Objet : **Projet de PLU de Poligny**

Par courrier reçu le 2 août 2016, vous m'avez transmis le projet de Plan Local d'Urbanisme arrêté par délibération du Conseil Municipal le 8 juillet 2016.

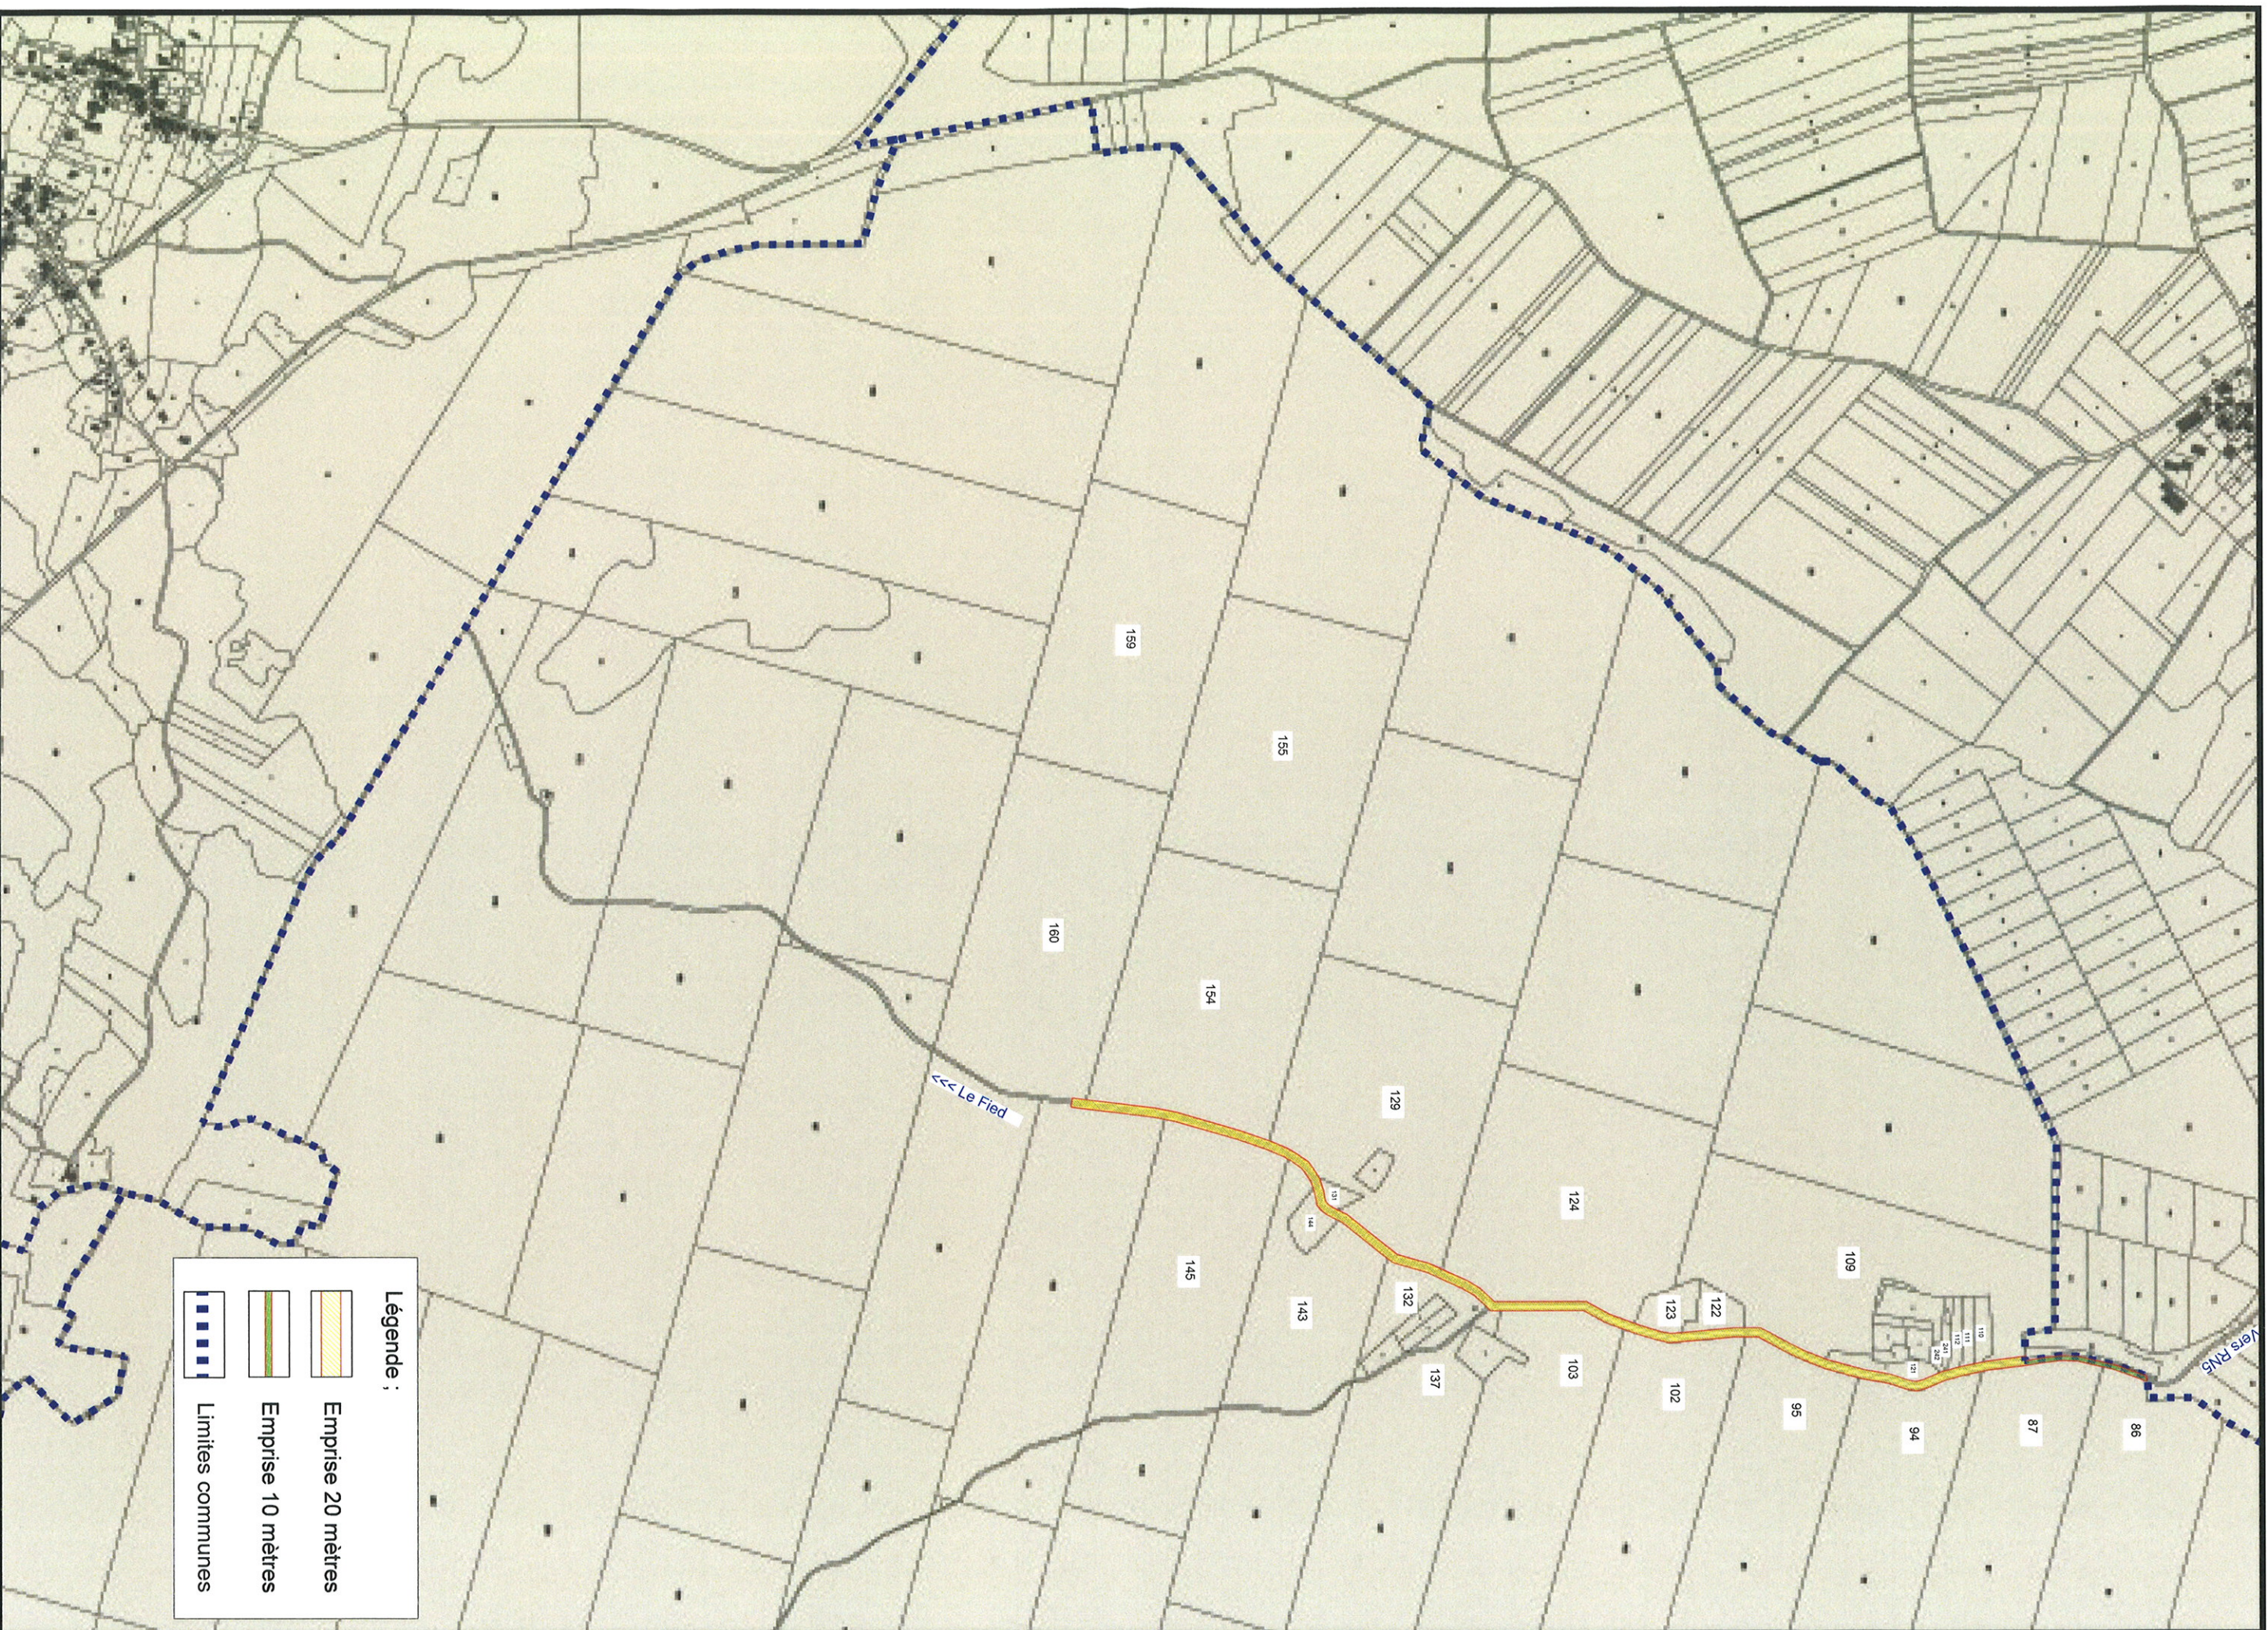
Un emplacement réservé (ER) doit être prévu au nom du Département le long de la route forestière (voir plan joint). Une largeur de 20 m est à prévoir, hormis au nord où la largeur n'est que de 10 m côté Est car la limite de commune se situe à l'axe de la route. La surface de l'ER serait d'environ 4,9 ha.

L'ER s'arrête sur la route forestière au point le plus proche du site du Center Parcs (parcelle E 159), sachant que le tracé entre la route forestière et Center Parcs reste à définir et qu'en tout état de cause les parcelles qui seraient traversées sont propriétés communales.
